1 Ekspertiisi objekt: Tallinnas asuv korterelamu

4 Ekspertiisi ülevaade: Anda hinnang ekspertiisiobjekti keldrikorruse niiskuskahjustuste tekkepõhjustele ja esitada meetmed nende kõrvaldamiseks.

Joonis 2 Väljavõtte vundamendikatte tootja paigaldusjuhiseist. Ülaserava lõpetus.

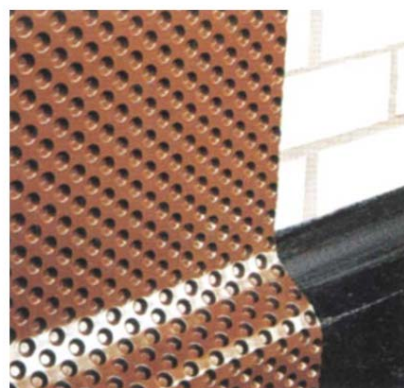
7.3.4.3 hüdroisolatsioonikiht ja vundamendikatte ülaserv on korrektselt lõpetamata – kaitsmata on betooni ja peakivimüüritise ülemine liide (vt Lisa 1 fotod 13, 15, 16), samas on paigaldamata ka vundamendikatte ülaserva lõpetusliist, mis lisaks kinnitamisfunktsioonile tagab ka tuulutuse, vt allolev tootja paigaldusjuhendi väljavõtted joonistel 1- 3.

ning elektrikilbi taga puuduv hüdroisolatsioon on töö- Joonis 4 Seina ja põranda liite tüüpsõlm

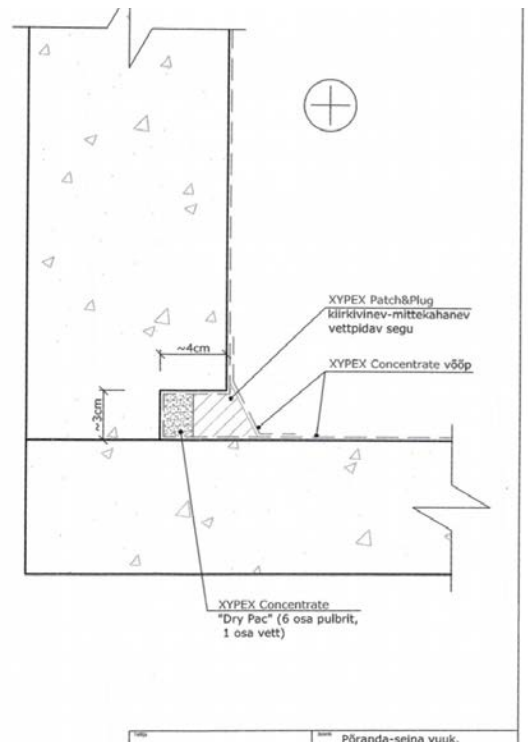
7.3.4.6 Ei ole teada, kas ja kuidas on teostatud keldrisse rajatud ruumide betoonpõranda ja paekivist vundamendi liite hüdroisolatsioon (vt Lisa 1 foto 24). Tavaline paekivi ja betooni vuuk ei ole veetihe ja laseb pinnaseveel hoonesse tungida.

7.5.2.6 Keldripõranda ja paekiviseina vuuk lahendada vastavalt allolevale joonisele 4. Nimetatud joonise kohaselt rajatakse müüritisse ca 3 cm kõrgune ja 4 cm sügavune vuuk, paigaldatakse Xypexi hüdroisolatsiooni materjalid Dry Pac ning Patch & Plug ning parandatud ala kaetakse lõpuks Concrete vööbaga.
